表經濟部水利署施工規範「第 02386 章 砌排石工」修正對照表

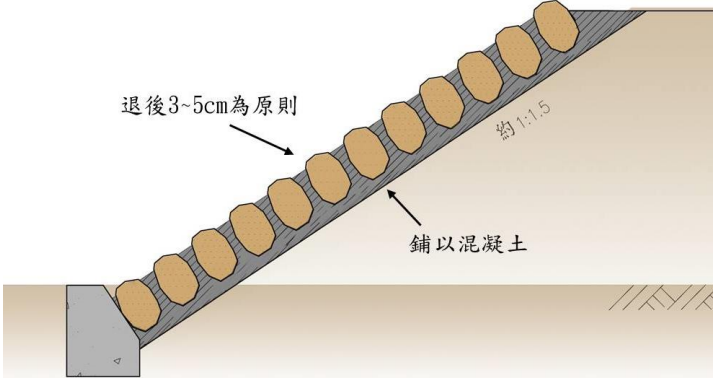
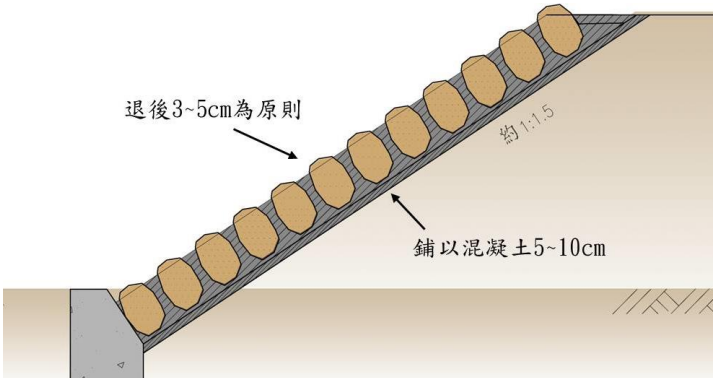
本次修正規定	原規定	修正說明
參考附圖  圖 1 混凝土排塊石工法斷面示意圖	參考附圖  圖 1 混凝土排塊石工法斷面示意圖	修正說明 調整圖 1 圖面呈現方式，刪除鋪以混凝土之 5cm~10cm 文字，考量可依據設計厚度為之，另刪除周邊線條，避免被誤解為先施作一層坡面工。
 圖 2 混凝土砌塊石工法斷面示意圖	 圖 2 混凝土砌塊石工法斷面示意圖	調整圖 2 圖面呈現方式，刪除鋪以混凝土之 5cm~10cm 文字，考量可依據設計厚度為之，另刪除周邊線條，避免被誤解為先施作一層坡面工。

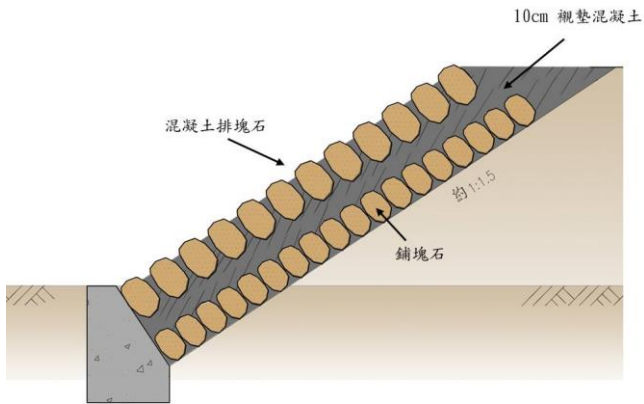
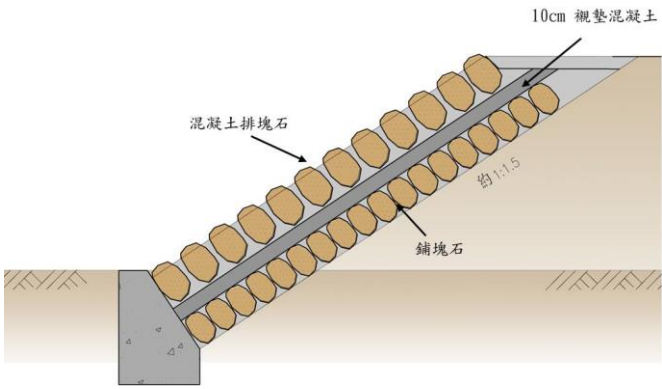
本次修正規定	原規定	修正說明
 圖 6 混凝土襯排塊石工法斷面示意圖	 圖 6 混凝土襯排塊石工法斷面示意圖	調整圖 6 圖面呈現方式，刪除 10cm 襯墊混凝土周邊線條，避免被誤解為先施作一層坡面工。
 圖 7 混凝土襯砌塊石工法斷面示意圖	 圖 7 混凝土襯砌塊石工法斷面示意圖	調整圖 7 圖面呈現方式，刪除 10cm 襯墊混凝土周邊線條，避免被誤解為先施作一層坡面工。
